ANNULLA E SOSTITUISCE PRECEDENTE INVIO-Conferenza di valutazione finale relativa
al procedimento di Valutazione Ambientale
Strategica del Piano Attuativo in variante al vigente P.G.T. per
Riqualificazione dell'area
dellex distributore di carburanti in Via Guglielmo Marconi, 51 - Proponente:
Società
ALIVI S.r.l.
Parere Acque Bresciane s.r.l.

Oggetto: Conferenza di valutazione finale relativa al procedimento di Valutazione Ambientale Strategica del Piano Attuativo in variante al vigente P.G.T. per “Riqualficazione dell’area dell’ex distributore di carburanti in Via Guglielmo Marconi, 51” - Proponente: Società ALIVI S.r.l.
Parere Acque Bresciane s.r.l.

PA ALIVI Tav F1 Rete fognatura -
comune di Desenzano del Garda (BS) via G. Marconi scala 1:1000

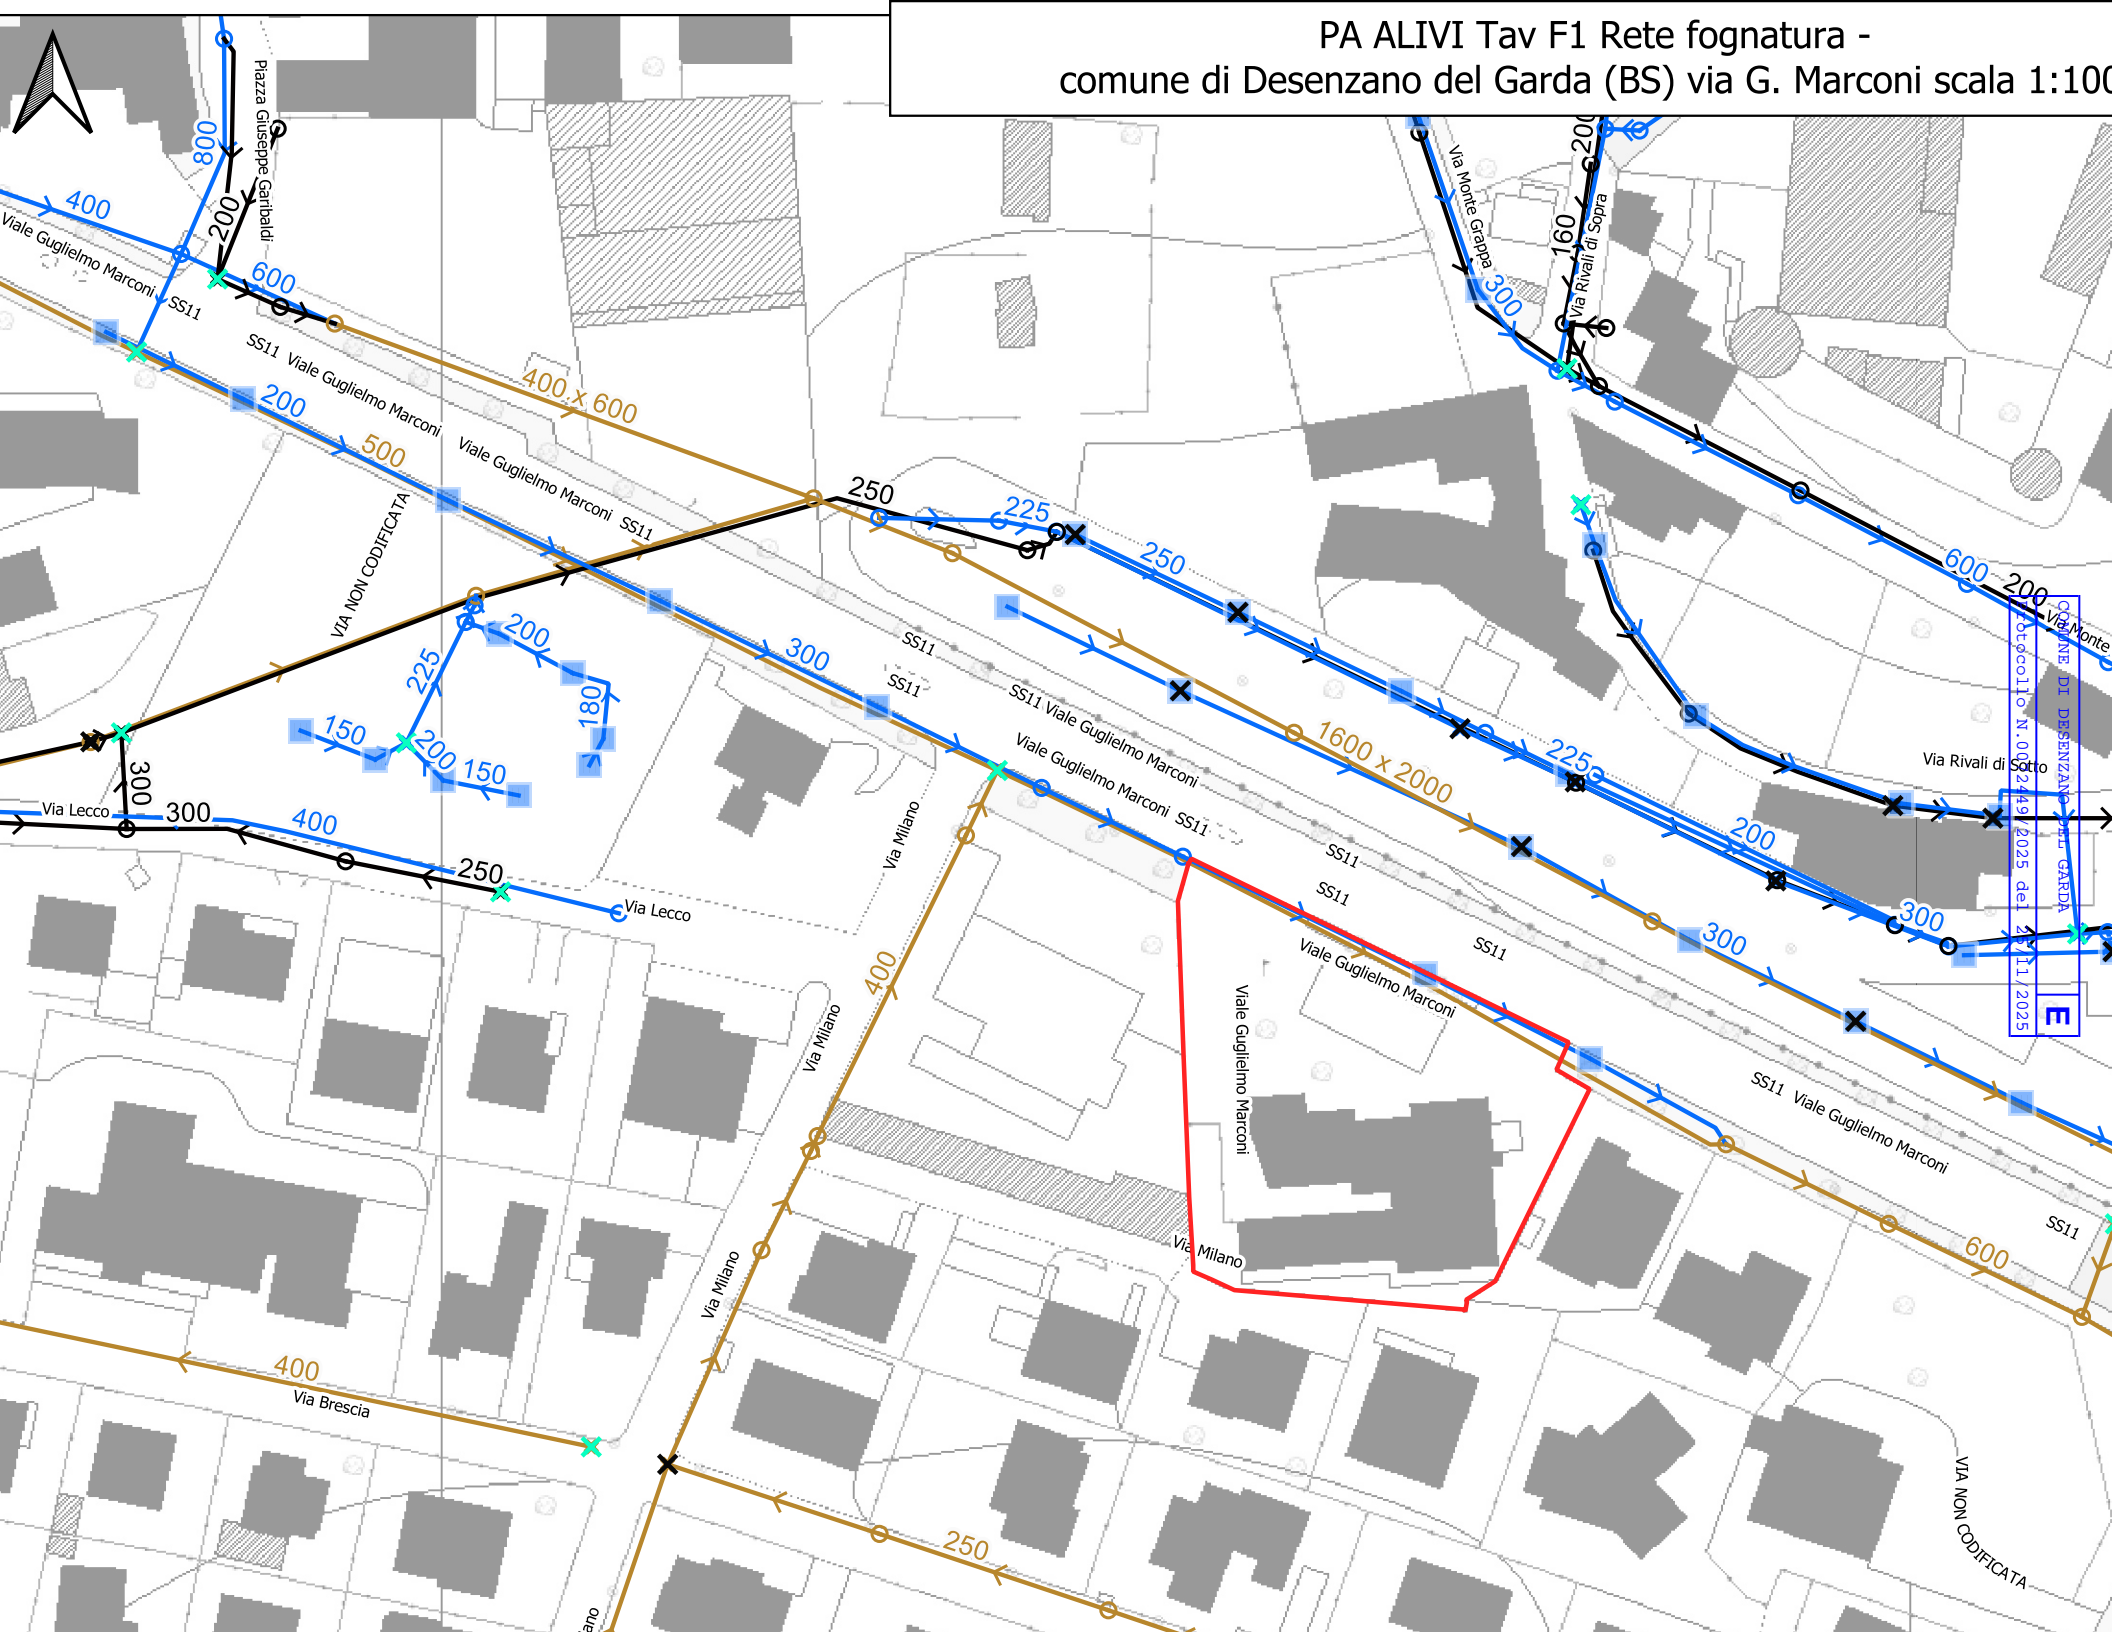
Gli scarichi di acque nere dovranno recapitare nella fognatura unitaria in calcestruzzo diametro 500 mm esistente di via Marconi.

Tale richiesta dovrà essere accompagnata da una relazione idraulica che comprovi le portate di scarico di progetto. In tale sede verrà valutato se imporre limiti allo scarico (laminazione delle punte, scarico temporizzato) per contenere l'impatto di nuovi reflui sulla delicata situazione del collettore di valle.

Per l'allacciamento alla pubblica fognatura, richiamate le note criticità che caratterizzano il sistema di collettamento intercomunale, si conferma che gli scarichi di acque reflue potranno essere assoggettati a limitazioni temporali o quantitative.
